СЕРВИСНЫЙ БЮЛЛЕТЕНЬ

Публ. №SB15-149
(Регистрационный номер FHI U2015-066)
Сервисный департамент

Тема:	Лампа “Check Engine” на модели Forester 13–16МГ без турбонаддува включается по причине неисправности жгута проводов двигателя
Затронутые категории функции и системы в руководстве по обслуживанию	ДВИГАТЕЛЬ, ВПРЫСК ТОПЛИВА (ТОПЛИВНЫЕ СИСТЕМЫ) (H4DO)
Наименования затронутых деталей в руководстве по обслуживанию	Жгут проводов двигателя
Вступление	В настоящем сервисном бюллетене приводится информация о деталях для устранения проблемы включения лампы “Check Engine” по причине повреждения жгута проводов или попадания масла.

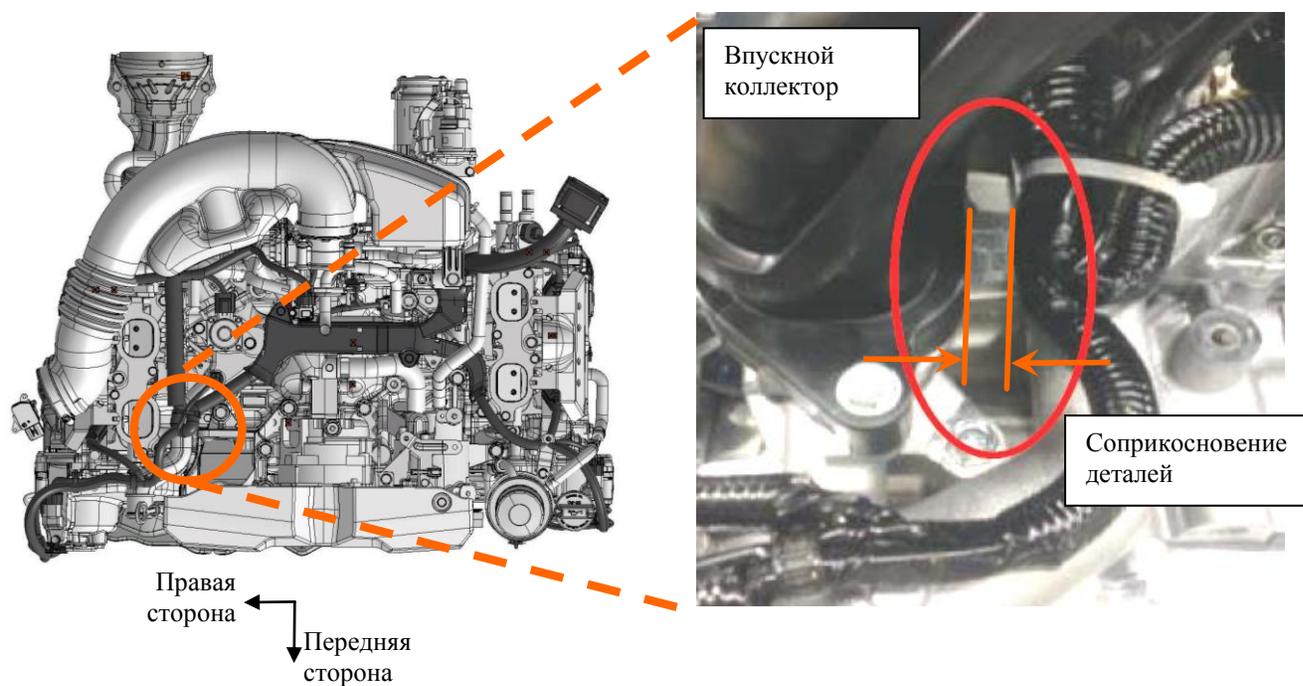
Включается лампа “Check Engine”	Клиент сообщает о включении лампы “Check Engine”. Причиной является неисправность жгута проводов двигателя. Соприкосновение с впускным коллектором может стать причиной короткого замыкания. Содержание КДН различается, в зависимости от поврежденного участка жгута проводов. При необходимости выполнения поиска и устранения неисправности жгута проводов используйте алгоритм из соответствующего руководства по обслуживанию.
--	--

⇒ Жгут проводов двигателя был модифицирован.

Нанесена защитная лента, позволяющая избежать повреждений даже при соударении жгута проводов с соседними деталями.

4-1. Графическое представление

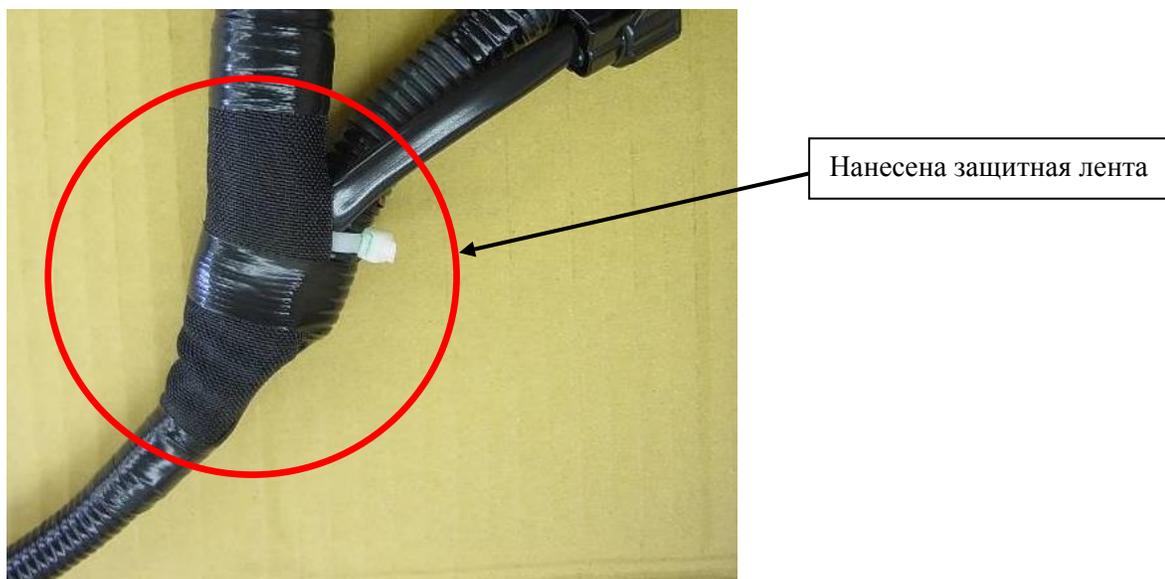
Установлена защитная трубка, позволяющая избежать повреждений даже при соударении жгута проводов с соседними деталями

Модифицированный жгут проводов двигателя

Модифицированная деталь

При возникновении КДН, описанного в настоящем сервисном бюллетене, замените жгут проводов двигателя новым в соответствии с нужным руководством по обслуживанию.
